Ögonmottagningen, Höglandssjukhuset Eksjö
Höglandssjukhuset Eksjö, Tallvägen, hus 11, 575 33 Eksjö, Sverige

Inventering: 2020-08-27 (Mottagning)

Vald inventeringsnivå: Standard plus

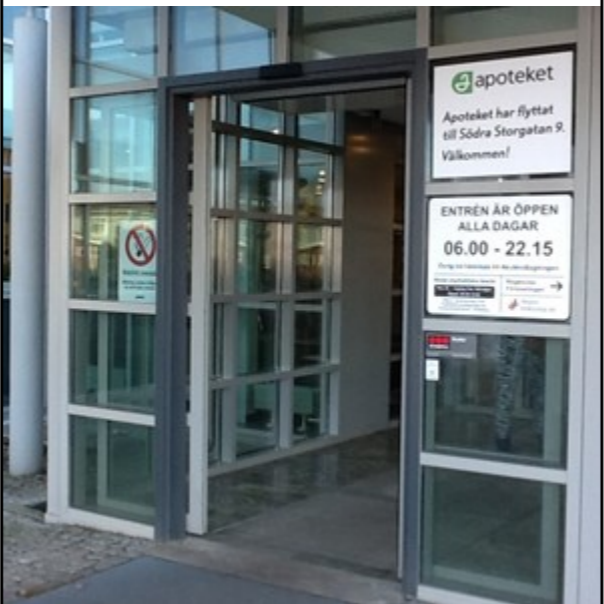
Ingång - Tallvägen / Verksamhetsskylt / På annat ställe än på vägg bredvid dörr / Plan skylt	Ytan framför plan entréskylt	Lutning längsled	0 %	
		Lutning sidled	0 %	
	Plan skylt på annat ställe än på vägg	Skylten är lätt att upptäcka	ja (S)	
		Höjd underkant	300 cm	
		Höjd överkant	350 cm	
		Ljushetskontrast (exakt mått)	0,40 NCS	
		Ljushetskontrast mot bakgrund	bra	
		Textstorlek (versaler)	300 mm	
		Utformning	text	
		Belyst skylt	ja (S)	
Ingång - Tallvägen / Yttre dörr / Yttre skjutdörr	Yta framför dörr	Längd	500 cm	
		Bredd	500 cm	
		Lutning längsled	0 %	
		Lutning i sidled	0 %	
		Underlag	hårdgjort, jämnt (S)

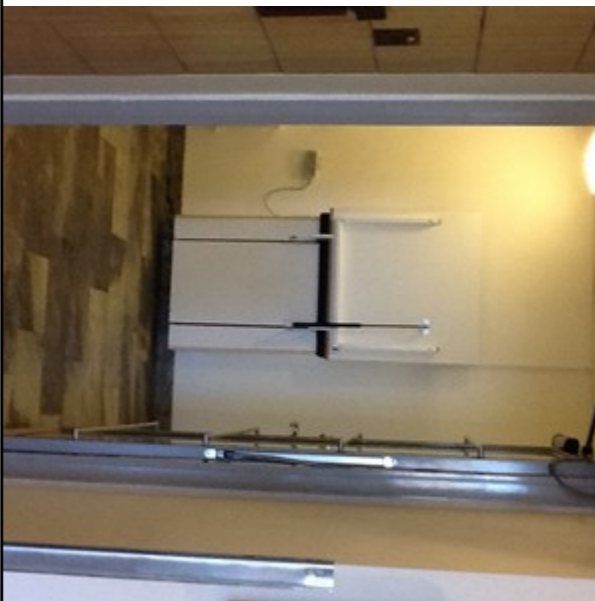
Stor toalett inomhus - i entréhallen vid Tallvägen	Avlastningshylla	Höjd	84	cm	
		Längd	60	cm	
		Bredd	18	cm	
		Ljushetskontrast (exakt mått)	0,40	NCS	
		Ljushetskontrast	bra		
		Placerad mellan handfat och toalettstol	nej		
Klädkrok	Höjd	150	cm		<p>Information om BBR:s byggregler: Klädkrok på toaletten ska vara på lämplig höjd (80 cm) för personer som förflyttar sig med rullstol eller för barn. Lämpligt avstånd från hörn eller hinder är 70 cm.</p> <p>Anmärkning: Kroken sitter för högt och för nära hörn.</p>
	Avstånd från hörn	100	cm

Stor toalett inomhus - i entréhallen vid Tallvägen / Skylt		Skylt med text	Höjd underkant	110	cm	
		Höjd överkant	158	cm		
		Textstorlek (versaler)	18	mm		
		Text i relief	ja			
		Punktskrift	ja			
		Grafisk symbol	kännbar			
		Ljushetskontrast (exakt mått)	0,80	NCS		
		Ljushetskontrast mot bakgrund	bra			
		Placerad på vägg på samma sida som handtaget	nej			
Stor toalett inomhus - i entréhallen vid Tallvägen / Dörr / Slagdörr		Yta framför dörr	Längd	500	cm	
			Bredd	115	cm

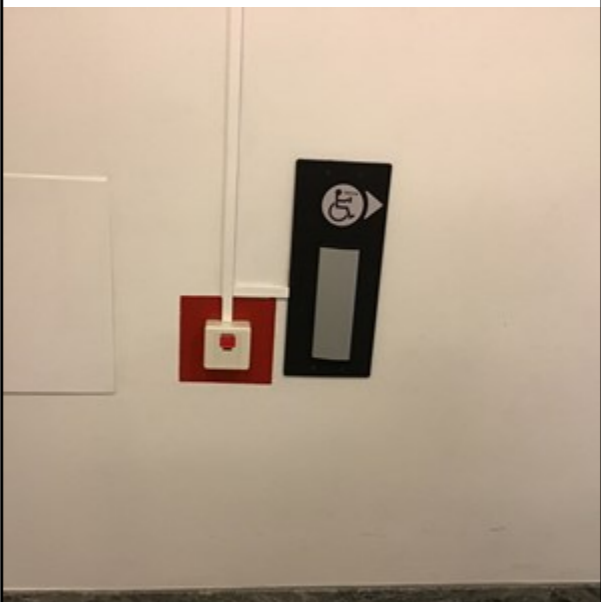
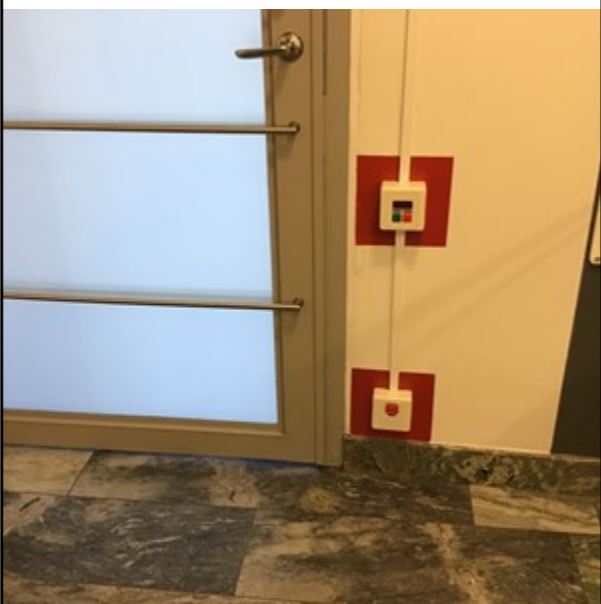
Stor toalett inomhus - i entréhallen vid Tallvägen / Toalettstol / Armstöd / Två armstöd	Armstöd vänster sida sett framifrån	Typ	uppfällbart, väggmonterat		
		Höjd	80	cm	
		Ljushetskontrast (exakt mått)	0,40	NCS	
		Ljushetskontrast	bra		
		När framför toalettstolens framkant	ja		
		Toalettpappershållare	ja		
	Armstöd höger sida sett framifrån	Typ	uppfällbart, väggmonterat		
		Höjd	80	cm	
		Ljushetskontrast (exakt mått)	0,40	NCS	
		Ljushetskontrast	bra		
		När framför toalettstolens framkant	ja		
		Toalettpappershållare	saknas		<p>Information om BBR:s byggregler: Det ska vara nära till pappershållare på båda sidor om toalettstolen, kan gärna sitta på armstöden och bör kunna hanteras med en hand.</p> <p>Anmärkning: Toalettpappershållare saknas på armstödet.</p>
	Avstånd mellan armstöd	Bredd mellan armstödens centrum	60	cm

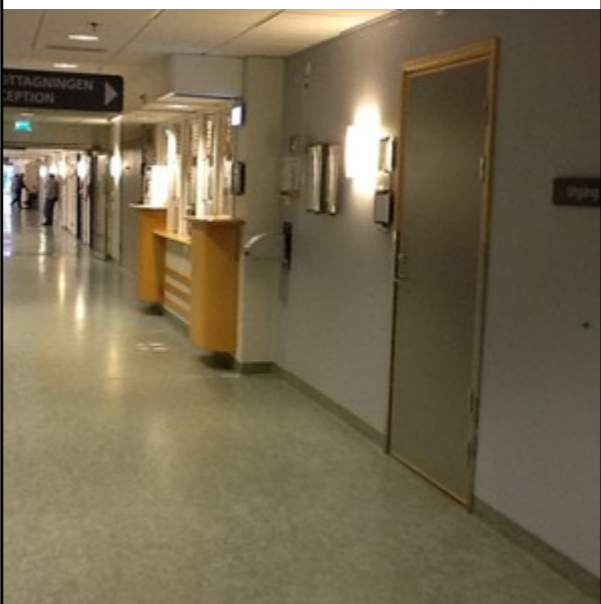
Toalett inomhus / Dörr / Slagdörr / Dörren inifrån	Dörrlås	Engreppslås	nej	<p>Information om BBR:s byggregler: Dörrlås med handtag ska möjliggöra låsning och stängning i samma handrörelse.</p> <p>Anmärkning: Låsanordningen är inte optimal. Rekommenderas att byta till engreppslås</p>
Toalett inomhus / Skylt		Höjd underkant	155	cm
		Höjd överkant	175	cm
		Punktskrift	nej	<p>Information om BBR:s byggregler: Toaletter ska vara tydligt skyltade och skylten ska kunna ses och läsas av alla.</p> <p>Anmärkning: Skylten är inte tillgängligt utformad (text, taktil, punkt och grafisk symbol)</p>
		Grafisk symbol	inte kännbar	
		Ljushetskontrast (exakt mått)	0,40	NCS
		Ljushetskontrast mot bakgrund	bra	
Placerad på vägg på samma sida som handtaget	ja

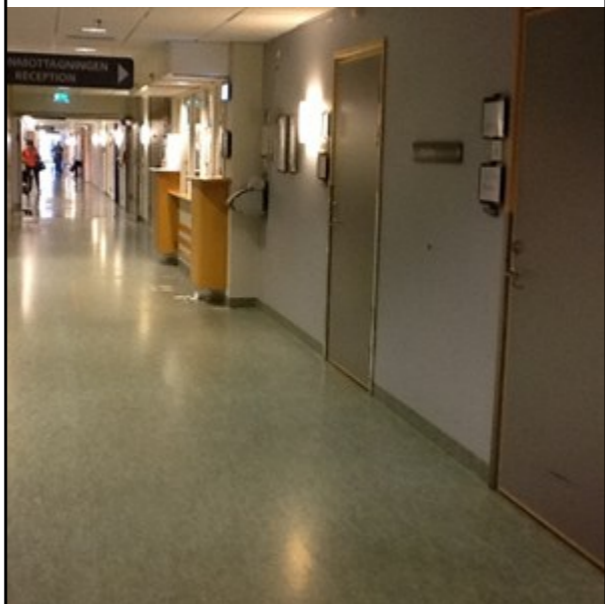
Receptionshall / Köautomat / Köautomat utan pekskärm		Utformning	Fri yta under automat	ja			
		Avstånd till närmaste föremål		15	cm		
		Hörbar information om tilldelat nummer	nej				
		Nummer vid ledig disk	synligt				
Receptionshall / Reception	Allmänt	Käpphållare	ja				
		Belysning av disk bedöms som	bländfri (S)				
		Ljudmiljö bedöms som	störande bakgrundsljud förekommer (S)				
		Läppläsning möjlig	ja (S)				
		Hörslina vid disk	nej			<p>Information om BBR:s byggregler: Receptionen ska vara utrustad med hörslina s.k. receptionsslinga. Tydlig skylt ska informera om att teleslinga finns.</p> <p>Anmärkning: Receptionsslinga saknas.</p>
